Hyundai N Festival

그란 투리스모 eN1 언더커버 특별 공지

날짜 : 2026 년 09 월 22 일

[그란 투리스모 eN1 언더커버 장착 기준 변경 안내]

(프론트)

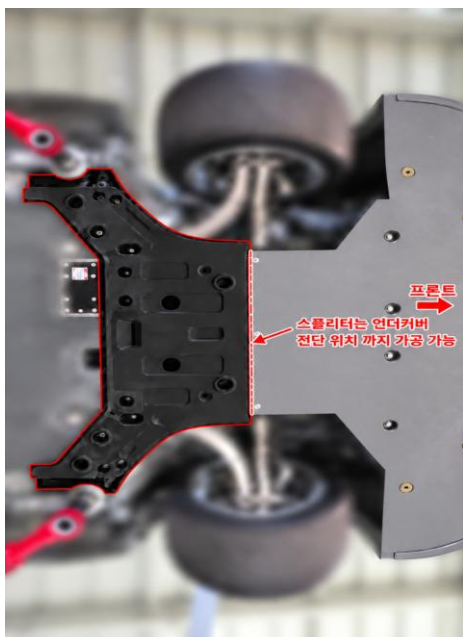
- 그란 투리스모 eN1 참가 차량의 언더커버 장착은 의무 사항에서 제외되며, 참가팀의 판단에 따라 자유롭게 장착 또는 탈거할 수 있습니다.
- 언더커버를 장착하여 사용하는 경우 순정 언더커버를 사용하여야 하며, 임의 절단, 가공 또는 형상 변경은 불가합니다.
- 프론트 범퍼 하단 부의 FRP 소재 스포일러는 언더커버 전단 위치까지 가공 가능합니다.

- 기존 : 프론트/리어 순정 언더커버 필수 장착 및 대회 기간 중 정상 장착 상태 유지
- 변경 : **프론트/리어 언더커버 장착 의무 해제(선택 장착 허용)**
해당 내용은 2026 현대 N 페스티벌 5 라운드까지 적용됩니다.

(리어)

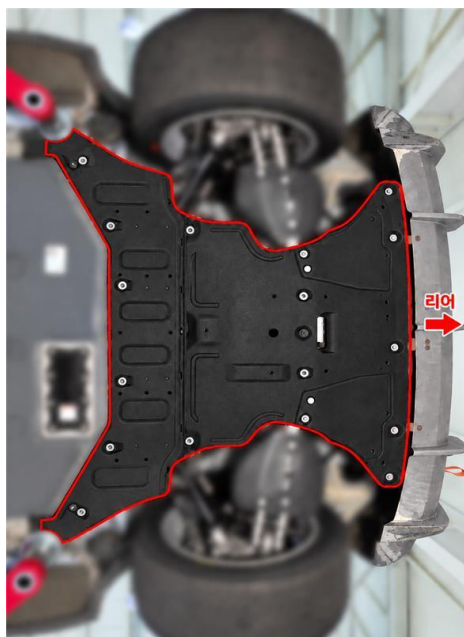
- 언더커버 범위는 아래 그림의 표시된 부분을 기준으로 합니다.
